N/Réf. : BXL20817_BXL20818_732_PUN **BRUXELLES. Rue d'Accolay, 15-17**
Gest. : AA **PERMIS UNIQUE:** Restaurer la façade avant des bâtiments 15-
V/Réf. : 2043-0207/08/2024-361PR **17 de la rue Accolay avec nettoyage de la façade et réfection**
Corr DPC: Michele DI ROSA **des enduits - Demande de BUP – DPC du : 09/10/2024**
NOVA : 04/PFU/1951926

Avis conforme de la CRMS

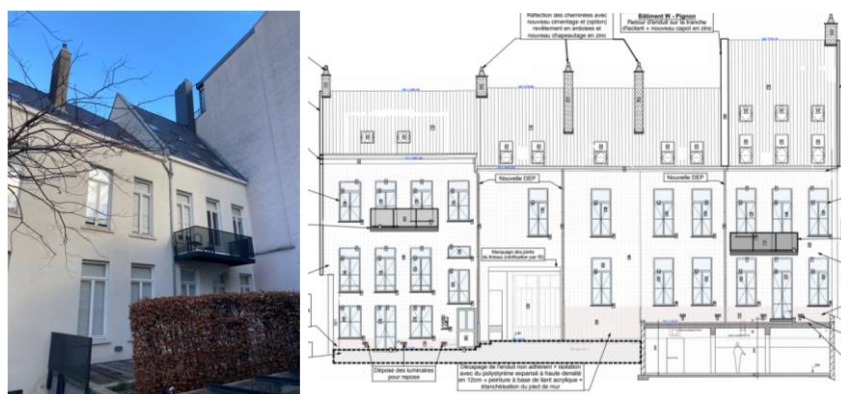
En façade avant, qui a été restaurée en 2004, la CRMS demande de s'en tenir à une opération de restauration/entretien classique d'enduit avec remise en peinture. Cette formule permettra de mieux respecter les détails des moulures et les retours d'ébrasement. Elle demande à la DPC d'assurer le suivi : composition, mises en œuvre, fiches techniques, détails, essais ... S'agissant de la variante d'enduit mince isolant (de type Fixit), la CRMS n'est pas opposée au principe d'utilisation de ce type de produit, mais le juge difficile à appliquer sur une façade avec beaucoup de relief. Le produit se prête en effet plus aisément à une utilisation sur des façades sobres et planes. Dans le cas présent, en l'absence de détails (en ce compris au droit de tous les éléments de la géométrie et des décors de la façade), d'indication sur le sort réservé à l'enduit existant et d'évaluation du ratio énergétique de l'intervention dans l'effort général, il n'est, de toutes façons, pas possible pour la CRMS d'examiner la proposition. Elle n'y souscrit donc pas.

Le remplacement de vitrage est accepté si le choix du verre ne contrevient pas à l'aspect extérieur de la façade et pour autant que la nouvelle valeur U n'ait pas des conséquences néfastes sur l'hygiène du bâti et que cela soit sans risques de déport de condensation dans les murs.

Passage cocher : enduit et isolation

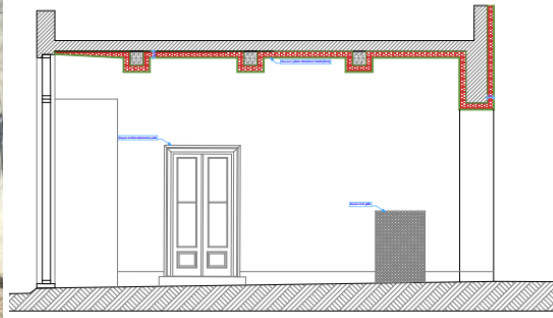
L'isolation du passage cocher, qui n'a conservé aucun élément d'origine, semble possible si les détails confirment que c'est sans conséquence visible en façades avant et arrière.
